まち歩きワークショップの実施結果

府中市バリアフリー基本計画(以下「基本計画」といいます。)に定めた特定事業等の推進のため、市民参加による現地確認・意見交換を行う「まち歩きワークショップ」(以下「ワークショップ」といいます。)を開催しました。

今後整備が予定される平和通り(東府中駅北側)を対象とし、班ごとに現地確認・意見交換を行いました。

図3 ご意見のあった箇所

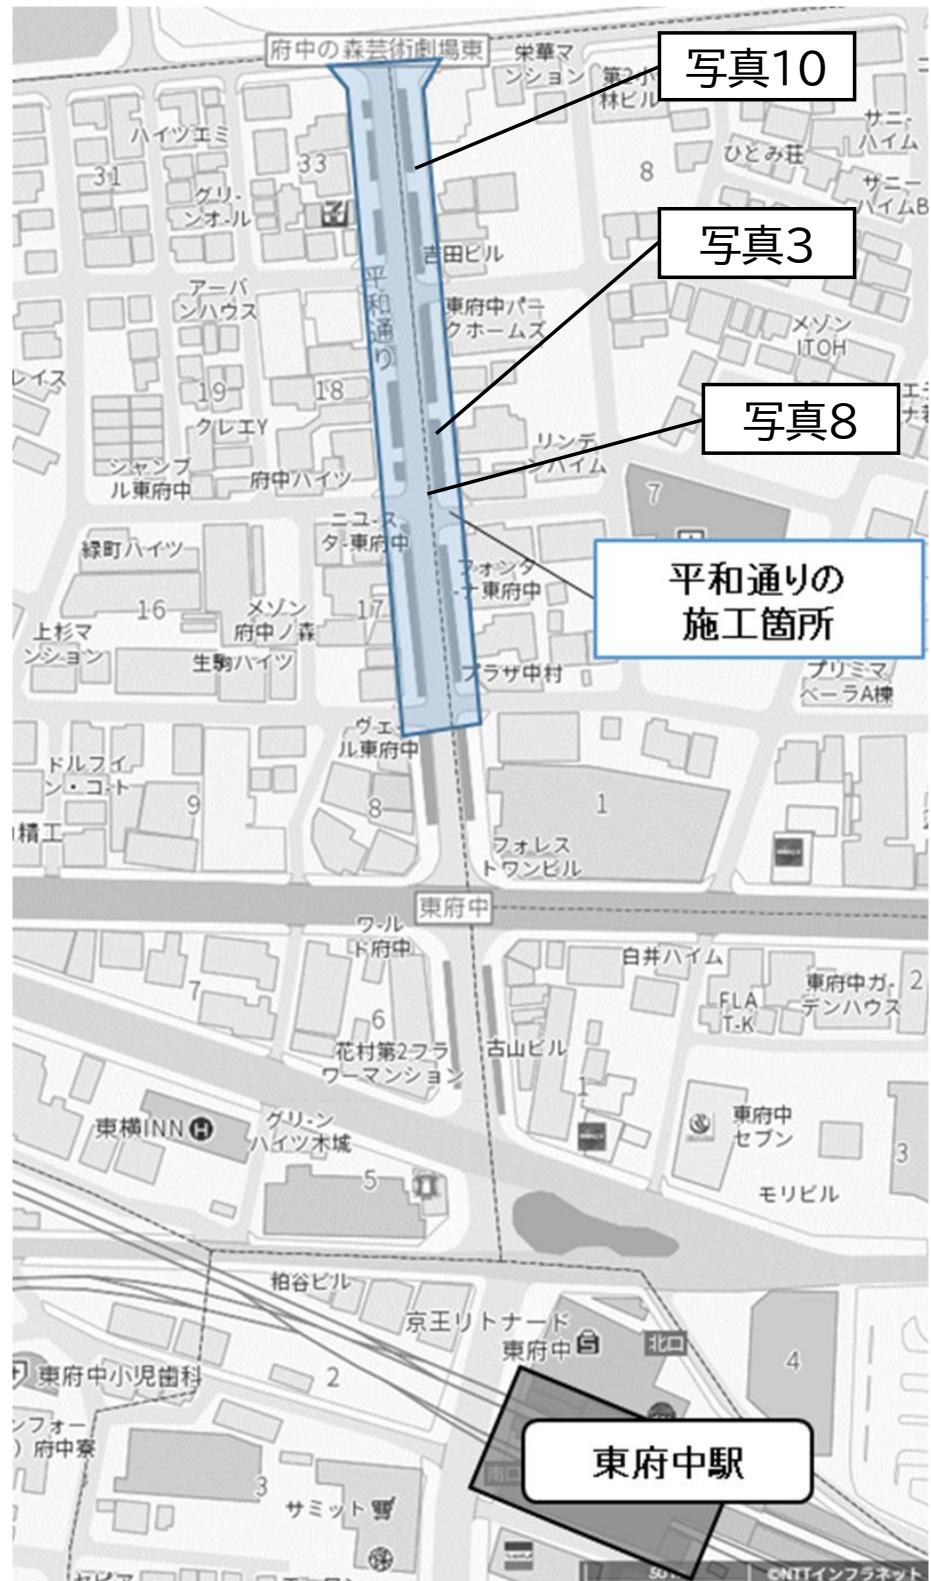
項目	意見内容
段差・舗装	<ul style="list-style-type: none"> ◎歩道が広い。 ◎植栽の植え込みに高さがあり、つまずかなくてよい。 ◎段差がほとんどなく、車いすの通行に問題ない。 ◎全体的には歩車道境界の段差も小さく、車いすで通行しやすい。 ◎個人的には、歩車道境界がきっちり90度の段差になっていなくても、今になだらかな段差で問題ない。そのほうが車いすも通りやすいかと思う。一方で、視覚障害者の求めるものに個人差があることから、様々な当事者の意見を聞く必要がある。 △舗装が劣化しており、ところどころ足が引っかかるところがある。写真1 △歩道と車道の間の段差がわかりにくく、視覚障害者はわからずに車道に出て行ってしまう可能性がある。写真2 △車いす使用者は、段差がある箇所や舗装されていない道路ではタイヤが引っかかる。 △視覚障害者は、横断歩道の歩車道境界の段差がわかりにくい。 △西側の歩道の横断勾配がきつい。→改修では車道側の植栽エリアを活かして勾配を改善する予定である。(道路課)
視覚障害者 誘導用ブロック	<ul style="list-style-type: none"> ◎誘導用ブロックが連続設置されていて歩きやすい。 ◎改修では JIS 規格の誘導用ブロックを入れてもらえるとのことなのでよい。 △誘導用ブロックが途切れているところがある。 △動線と誘導用ブロックがずれている箇所がある。 △誘導用ブロックの維持管理が必要である。 △誘導用ブロックの急な曲がりがないように検討する必要がある。写真3 △誘導用ブロックの点状ブロックが道路のぎりぎりまであり、危ない。 △車止めが誘導用ブロックの延長線上にある。写真4 △マンホールの上の誘導用ブロックが途切れたり、向きが合っていなかったりするところがある。写真5 写真6 ☆誘導用ブロックの敷設位置については個人的には問題ないと感じたが、人によって異なるため、ほかの当事者の意見を聞いてみたい。
横断歩道・ 信号機	<ul style="list-style-type: none"> △音響式信号機が整備されていない。 △エスコートゾーンをつけてほしい。写真7 △横断歩道の信号が変わるのが早いため、延長ボタンを設置してほしい。 △横断歩道の幅と歩道に上がる部分の幅が合っていない箇所があるため、横断歩道を渡る人が植栽の勾配のある部分にぶつかってしまう。視覚障害者だけでなく自転車等にとっても危険。(府中の森芸術劇場東交差点から2つ南側の交差点)。写真8

自転車通行	<ul style="list-style-type: none"> △自転車のスピードが速いので、自転車運転マナーの啓発が必要である。 △自転車専用通行帯が欲しい。 △車止めが自転車の邪魔になり、さらに歩行者がいるとジグザグ走行になってしまふ。 △舗装が劣化していて自転車にとって走りにくい。 ☆府中の森芸術劇場や府中の森公園、府中市生涯学習センターがあるため、夕方や週末の利用が多い。朝の通勤通学の時間も自転車が多い。

項目	意見内容
案内	<p>◎府中市美術館の案内表示が、車いすで見えやすい位置にあった。</p> <p>△西側の歩道上に案内表示が少ない。</p> <p>△案内板が古く、見にくい箇所があった。</p>
その他	<p>◎ゴミが落ちておらず、綺麗。</p> <p>◎工事現場の入り口に緑と白のらせん模様のカバーがついており、弱視の人などにとって視覚的に工事中であることがわかりやすくてよい。写真9</p> <p>△秋冬の落ち葉があるときに滑りそうで心配。写真10</p> <p>△沿道店舗は出入口に段差があり、車いすなどでは入れない。</p> <p>△車止めが多くある。特に夜間の視認性が低いため、ぶつかる可能性があり、危険である。写真11</p> <p>△視覚障害者誘導用ブロックや歩道の舗装等、全体的に劣化していて危ない。</p> <p>△道路の街灯が樹木の葉で隠れている。</p> <p>☆電気設備が古くなっているので、交換する場合は LED にして環境対応もするとよい。</p> <p>☆道路交通法が改正された経緯を踏まえ、歩行者と自転車の通行位置を分離する視点も含めた改修が必要ではないか。</p>
